### **Bebauungsplan „Bachmättle/Eichbühl/Hannissenhof“ - Beratung und Beschlussfassung über die Durchführung einer Bebauungsplanänderung -**

**Antrag auf Änderung des Bebauungsplans Bachmättle Eichbühl Hannissenhof**

## LAGEPLAN zum Bauantrag

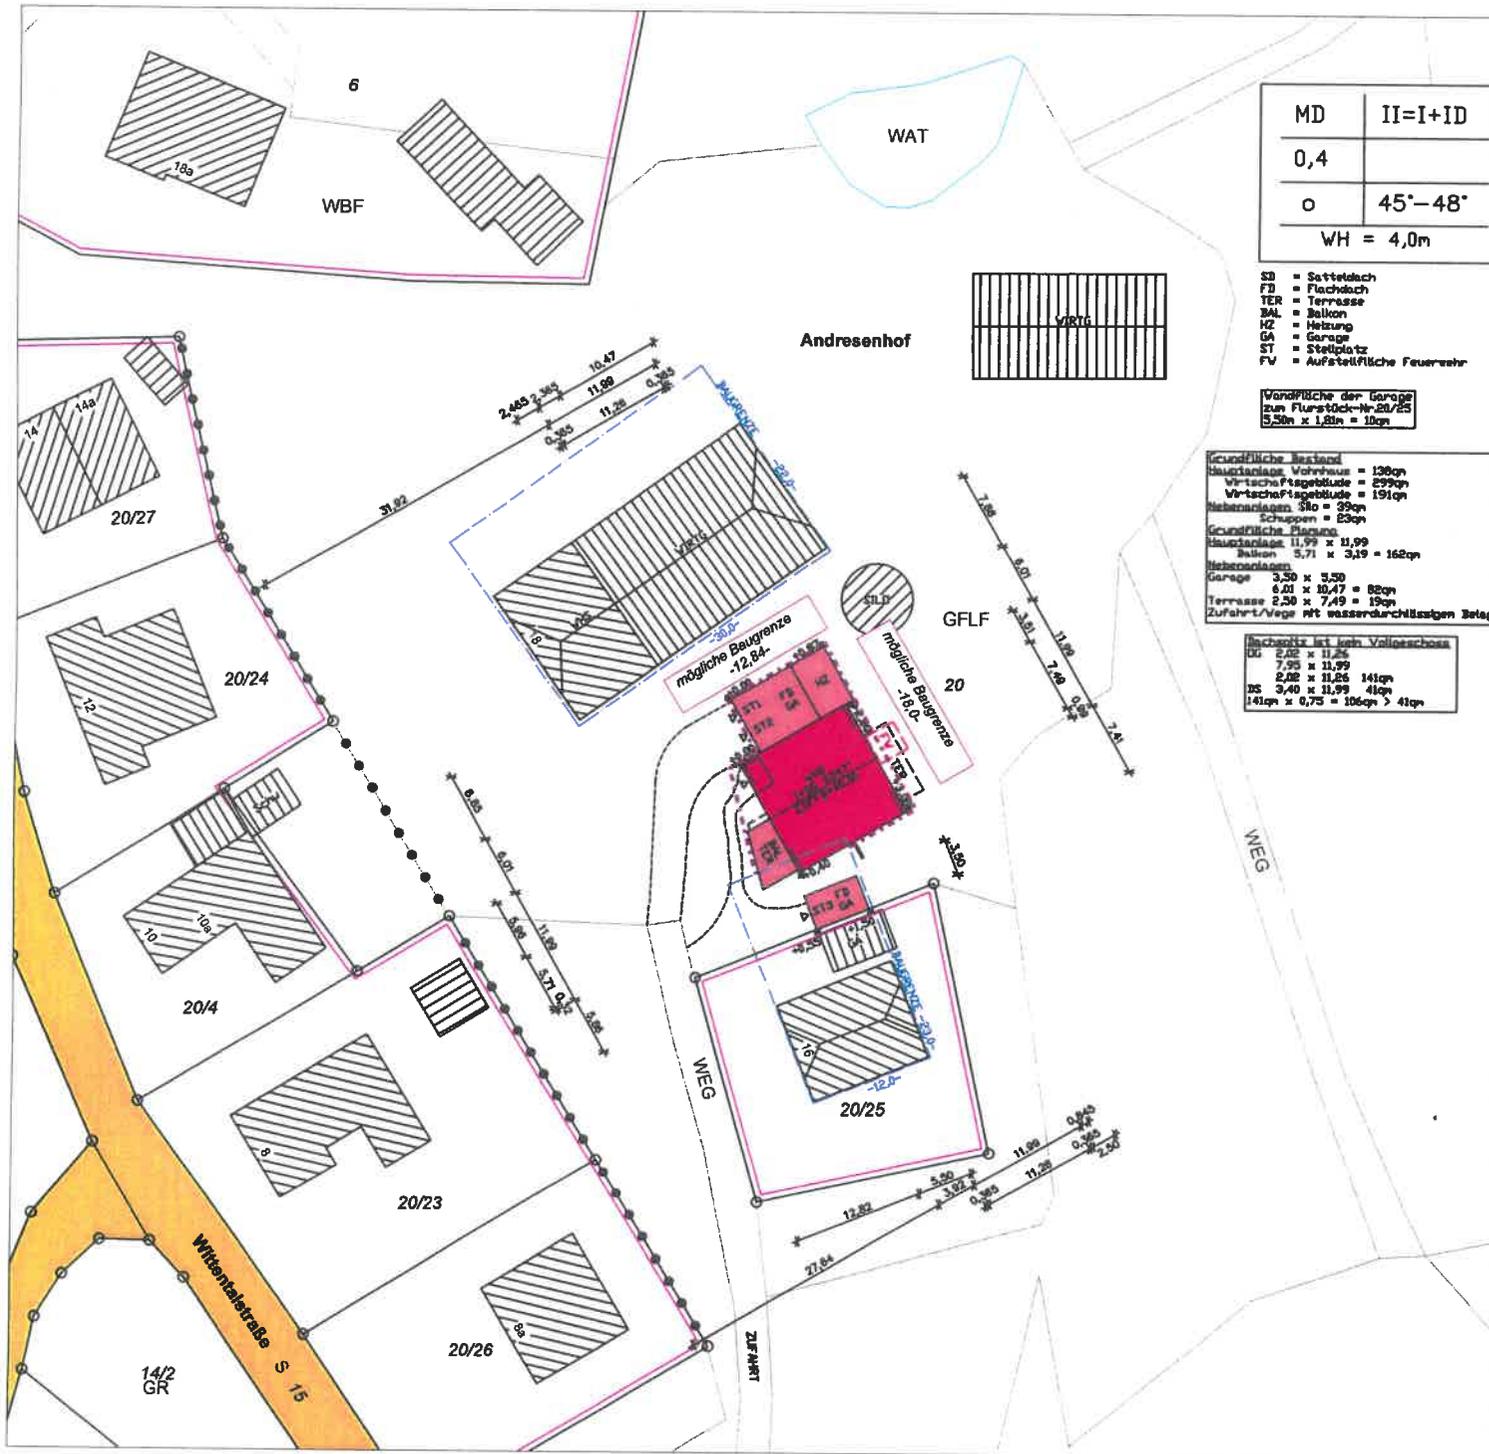
-Nachtrag der für das Bauvorhaben benötigten Baugrenzen

**Eintrag:**  
mögliche Baugrenze

Fläche: ~230 m<sup>2</sup>  
"Überlappung" ~ 12 m<sup>2</sup>

**4.5  
Schnitt A-A**

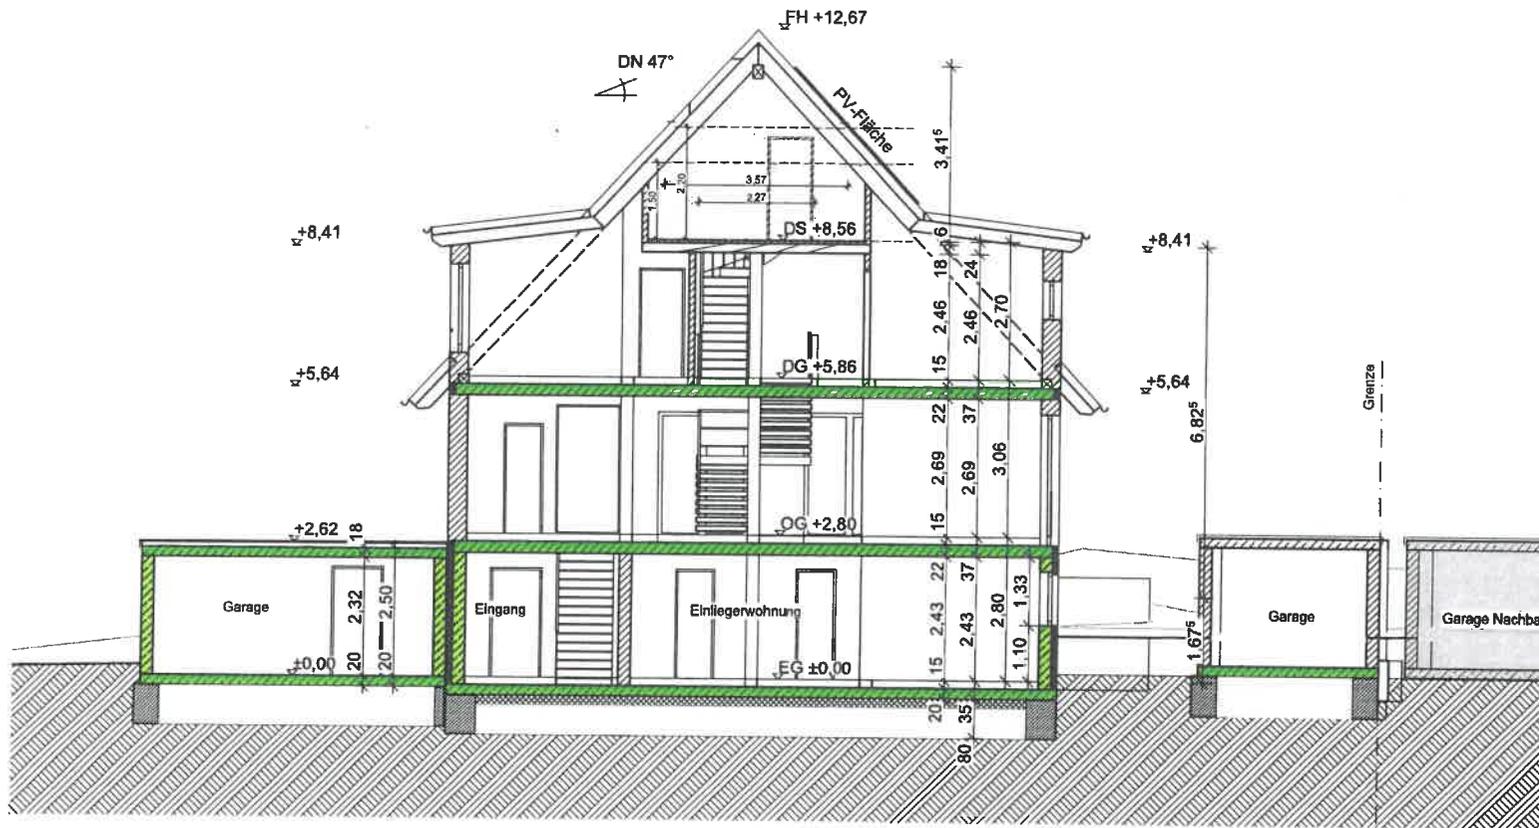
-Festlegen der mittleren Traufhöhe von 4,00m auf 4,30m (Überschreitung Einseitig lt. Bauantrag um 26cm auf Nordwestseite)
